### **COMMUNE DE CORSIER-SUR-VEVEY**

### PLAN D'AFFECTATION COMMUNAL

RAPPORT EXPLICATIF (47 OAT) PORTANT SUR LES MODIFICATIONS POUR ENQUÊTE PUBLIQUE COMPLÉMENTAIRE

21.11.2025

BF n° 73 version enquête publique - sans échelle

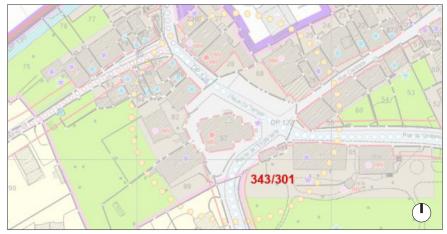
#### Bien-fonds n°73 - Modification de la limite des constructions

<u>Justification</u>. La limite des constructions soumise à l'enquête publique traverse les bâtiments ECA n° 709 et 629. Il s'agit d'un bâtiment d'habitation et d'un garage. Par mesure d'égalité de traitement envers les autres bâtiments du village, la limite des constructions est adaptée pour contourner les volumes qui, en cas de destruction, pourront être reconstruits dans leur situation actuelle.

PACOm - Modification du plan d'affectation des secteurs - sans échelle

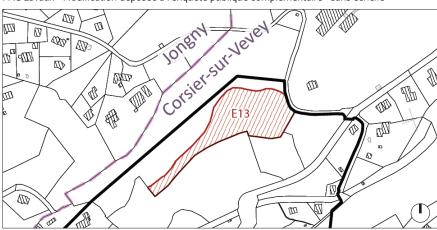
### Bien-fonds n° 1143 - Modification du périmètre du PACom

<u>Justification</u>. Une modification du périmètre du PAC Lavaux a été déposée à l'enquête publique complémentaire du 5 novembre au 4 décembre 2025. Ainsi, la partie de la parcelle n° 1143, actuellement comprise dans le PAC Lavaux, a été intégrée au PACom de Corsier-sur-Vevey. Cette surface de 7'140 m2 est actuellement affectée par le PAC Lavaux à la zone viticole protégée 16 LAT.

Le PACom de Corsier-sur-Vevey affecte désormais cette surface conformément à l'état des lieux.

Affectation actuelle selon PAC Lavaux	Affectation projetée selon PACom	
	Zone viticole protégée 16 LAT : 830 m2	
Zone viticole protégée 16 LAT 7'140 m2	Aire forestière 18 LAT : 636 m2	
7 140 1112	Zone agricole 16 LAT : 5'674 m2
